**Bygge-, Parkerings- og Miljømyndighed**
**Klima-, Miljø- og Teknikforvaltningen**

# Tilladelse til rørlægning af del af privat vandløb i forbindelse med etablering af adgangsvej til Fælledby ved Vejlands Allé

Sagsnr.
2026-0218407

## Bilag 1: Oversigtskort

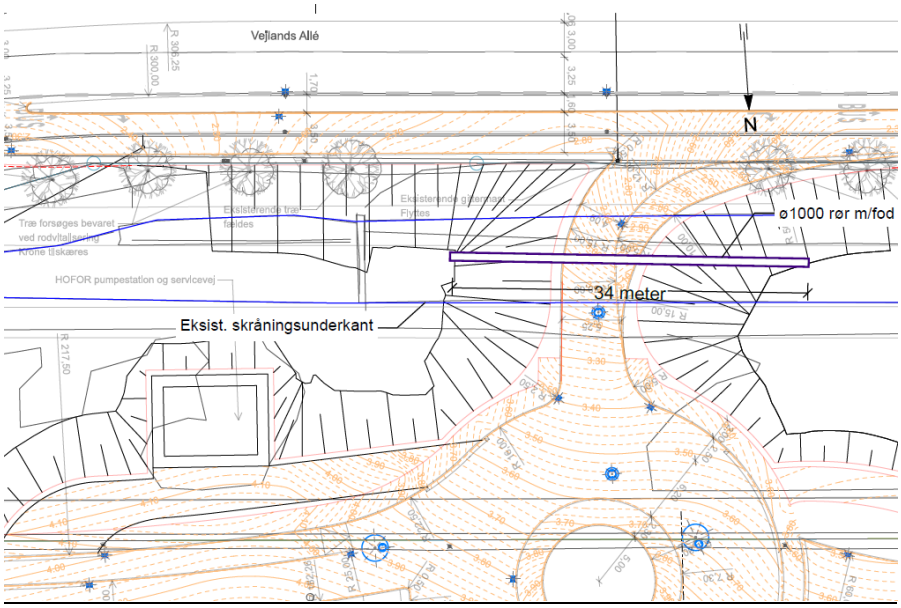
1. Den nye rørbro og forlængelsen af den eksisterende rørbro placeres som beskrevet i ansøgningsmaterialet og som vist på oversigtskort, bilag 1.

2. Den nye rørbro på 34 meter anlægges med en indvendig diameter på 100 cm. Bunden i røret anlægges i samme niveau som bunden af grøften ved ind- og udløb. Dvs. kote -0,13 meter DVR90 ved indløb og -0,48 DVR90 ved udløb)
3. Forlængelsen af den eksisterende rørbro med 10 meter anlægges med en indvendig diameter på 60 cm, svarende til det eksisterende rør. Bunden i røret anlægges i samme niveau som bunden af det eksisterende rør. Dvs. i kote 0,239 meter DVR90 ved sammenkobling med det eksisterende rør.
4. Rør anlægges i øvrigt med jævnt fald og ikke højere end den eksisterende bund.
5. Ind- og udløb af rør sikres med natursten.
6. Projektet udføres i øvrigt som beskrevet i ansøgningsmaterialet og i projektbeskrivelsen (bilag 2)
